# HØRINGSSVAR

*Indkaldelse af forslag og idéer til ny ramme i kommuneplan 2024, der skal muliggøre etablering af Skramsø Vandværk i Handrup Bakker*

**OFFENTLIGHEDSFASE**

Syddjurs KOMMUNE

Visualisering fra Skovvangsvej, udfærdiget af Cubu arkitekter november 2022, indsættes nedenfor.

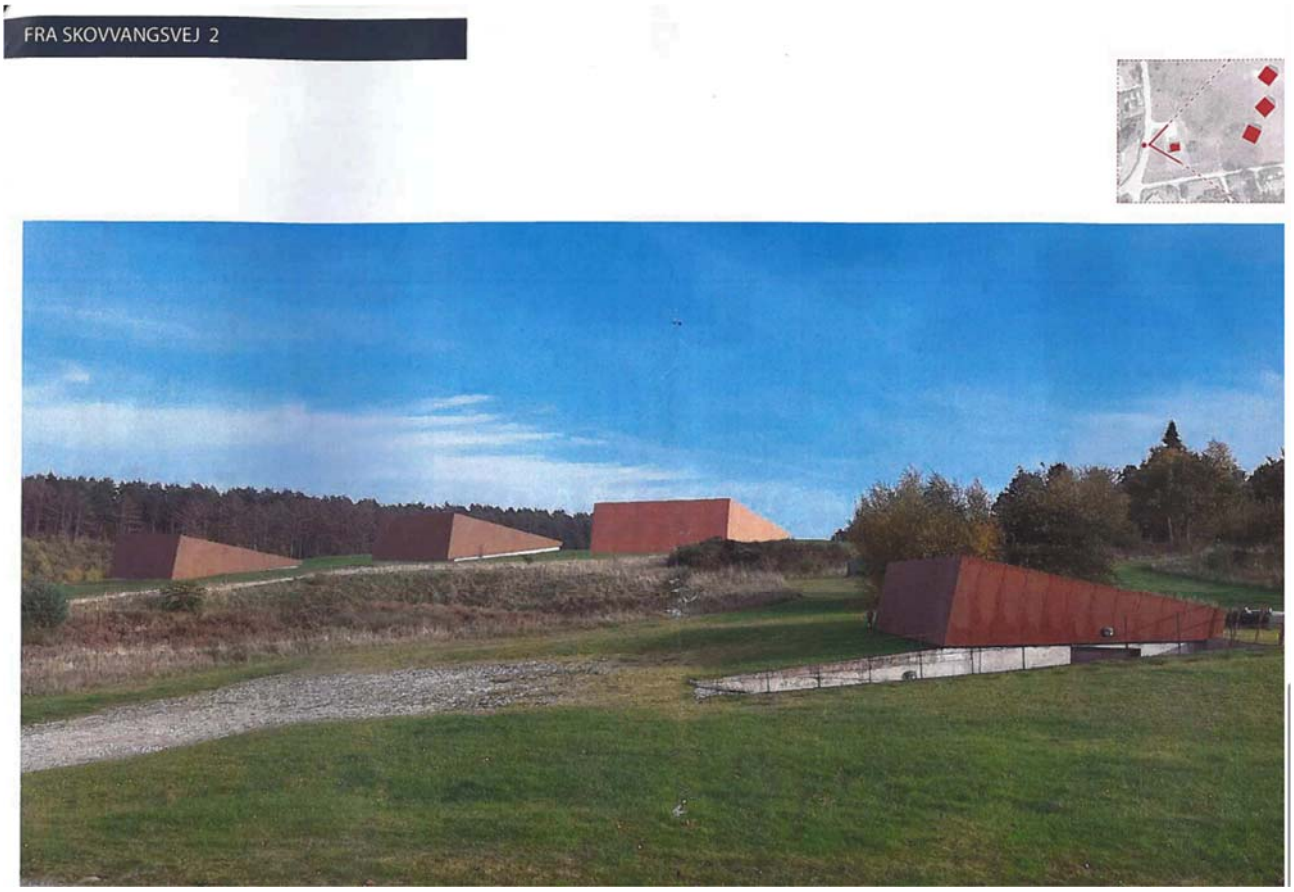
Der ses heller ikke at være en proportionel årsag til at fravige udgangspunktet om, at arealet som udgangspunkt ikke kan anvendes til teknisk anlæg, som står mål med de hensyn, der er at tage til bevarelse af områdets særlige karakter. Herunder navnlig eftersom der i det fremsendte oplæg forudsættes etableret nye køreveje via Øster Herredsvej, som må forventes at medføre en større påvirkning af området, og

idet vandværket påtænkes tilladt etableret i tre fritliggende bygningsvolumener med et fodaftryk på 15x15 meter i en højde op til 6 meter.

Opmærksomheden henledes på, at planerne for placering af vandværket i området, ikke stemmer overens med indholdet i ovennævnte retningslinjer.
